Mál: Bárugata 5, fyrirspurn vegna svala.

Á embættisafgreiðslufundi skipulagsfulltrúa 28. maí 2021 var lögð fram fyrirspurn Steinunnar Mörtu Önnudóttur dags. 25. maí 2021 um að setja svalor 2. og 3. hæð hússins á lóð nr. 5 við Bárugötu.

Skipulags- og samgönguráð
1. september 2021

Bárugata 5

Ránargata 7A, byggja svalir

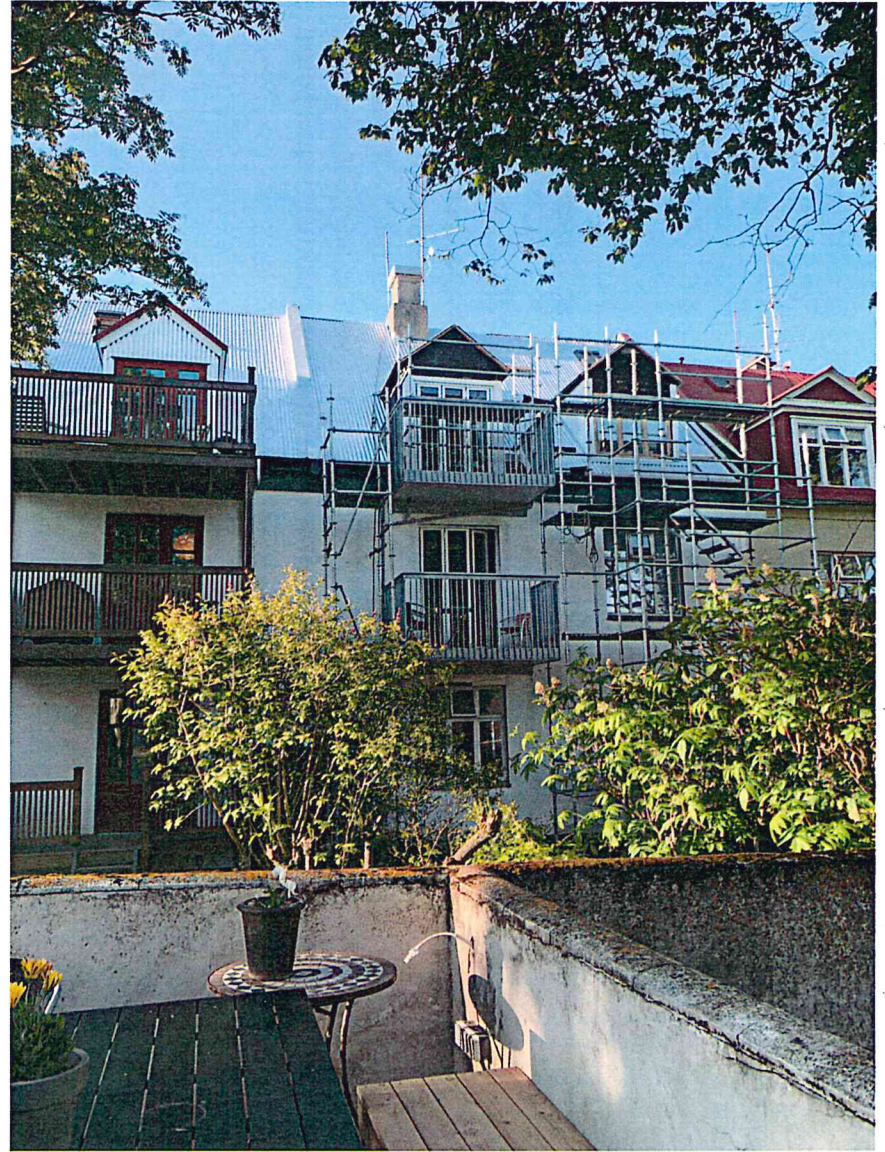
Einsog sést var þak rofið vegna svalanna:

RESTORUMUND M 1:500

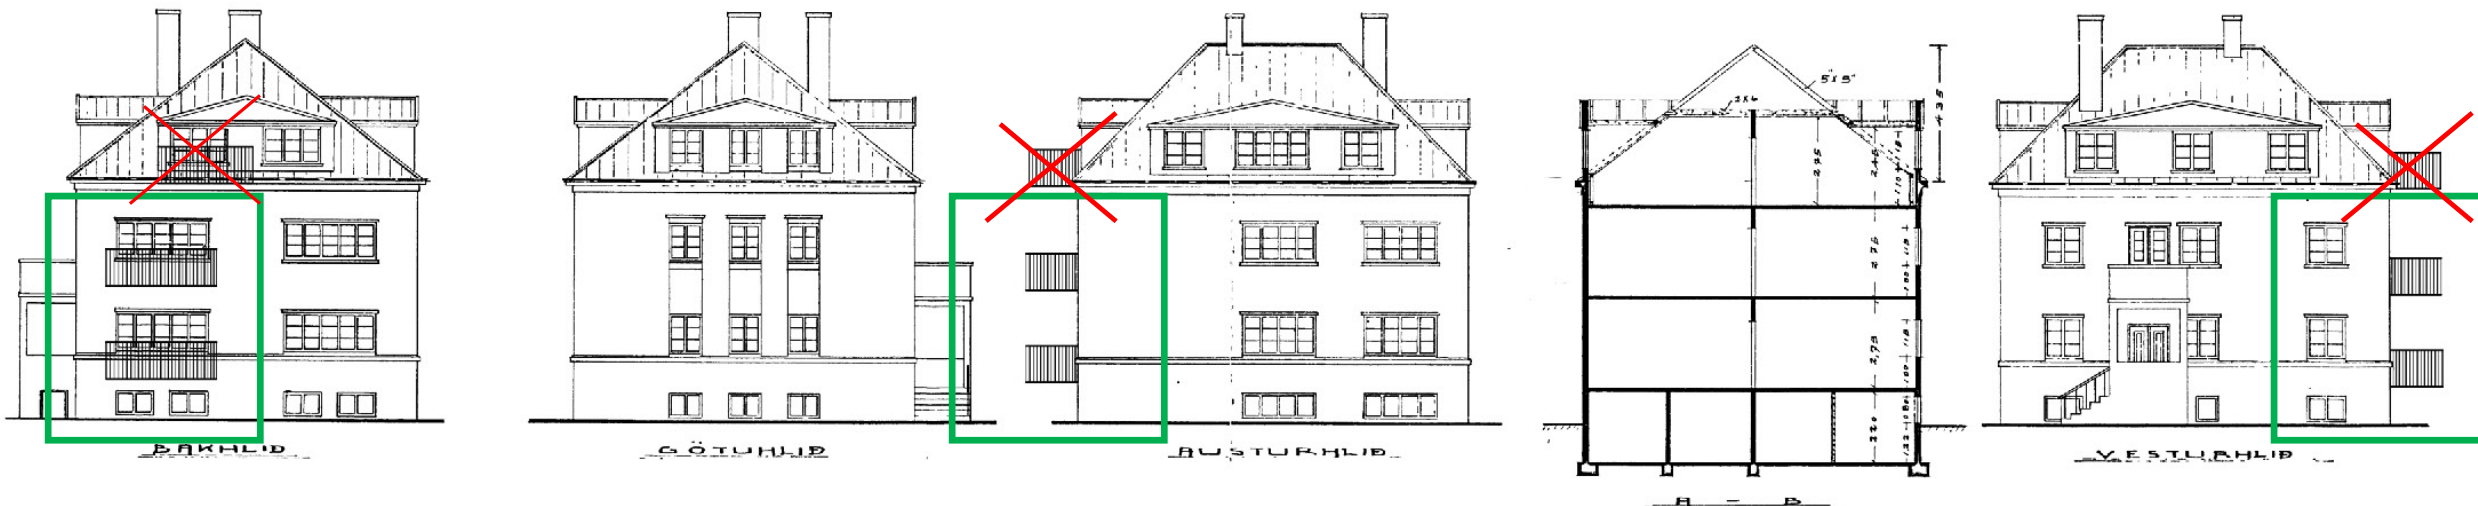
Ekki eru gerðar skipulagslegar athugasemdir við svölum utan á húskropp en ekki er fallist á svalir í þaki.

Lagt er til að umsögn skipulagsfulltrúa frá 11. júní sl. verði samþykkt.

Ránargata 7a

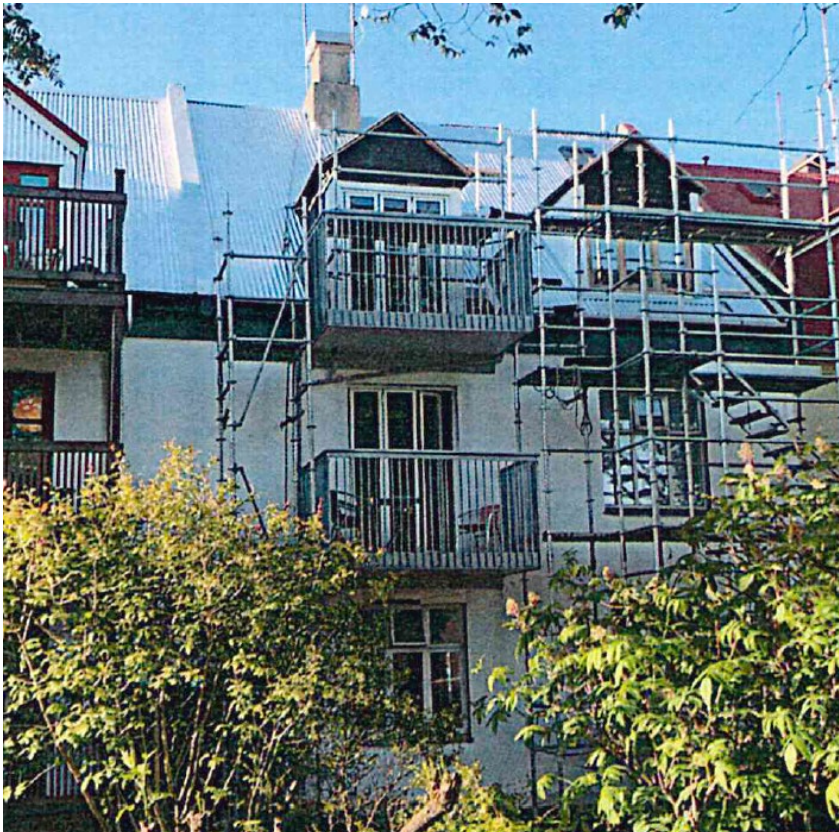
Fyrirspurnin sneri að svölum á 1., 2. og 3. hæð hússins (en ekki bara 2. og 3. líkt og tiltekið er í umsögninni). Í umsögninni er mögulegu leyfi fyrir svölum á 3. hæð synjað þar sem þær myndu rjúfa þak. Ég mótmæli þessu mati og fer fram á að það sé tekið til endurskoðunar. Ég hef hér í nærumhverfi mínu fordæmi um samskonar svalor, þar sem þak er rofið á húsum frá svipuðum tíma. Að synja okkur um það sem nágrönnum okkar var veitt er augljóst misrétti. Um er að ræða Öldugötu 2, og Ránargötu 7a. Ég læt fylgja afrit af samþykktum vegna þeirra svara og myndir af þeim, ásamt umsögninni sem þið veittuð okkur.

Leiðbeiningar hverfisskipulags höfðu ekki verið unnar þegar tilgreindar framkvæmdir voru samþykktar.

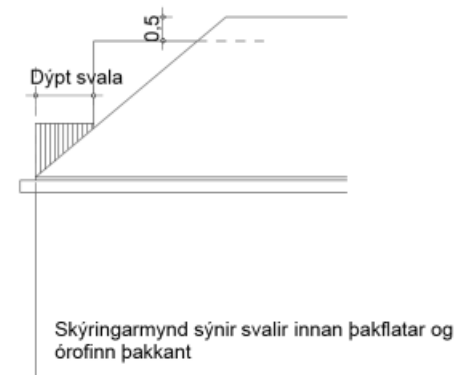
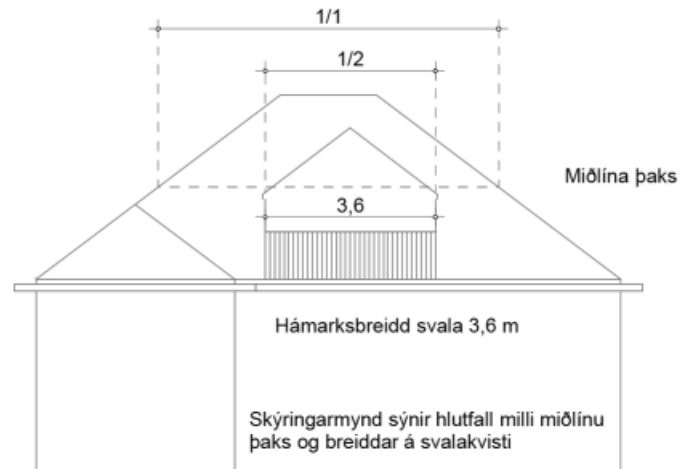
Þaksvalir ætti að staðsetja þannig að **þakið standi áfram sem heildstæður flötur**. Við staðsetningu svala í þaki þarf þar að auki að gæta þess að halda hæfilegri fjarlægð frá mæni. Þar sem mænishæð er minni en 3,2 m yfir efsta gólfleti er almennt ekki mögulegt að koma svölum fyrir í þaki. **Þaksvalir ættu ekki að fara út fyrir þakkant nema það sé hluti af upprunalegum byggingarstíl hússins.**

Þaksvalir ættu almennt ekki ná út fyrir þakkant/útvegg og þakkantur ætti að vera órofinn, sbr. skýringarmyndir, nema annað sé hluti af upprunalegum byggingarstíl hússins. Í sumum tilfellum er hægt að leyfa að svalir nái út fyrir þak, s.s. þar sem þak er portbyggt, svalir eru hannaðar sem heild fyrir allar hæðir hússins eða svalir eru framan við kvist sem er **hluti af útvegg eða á gafli ef hann nær upp í ris.**
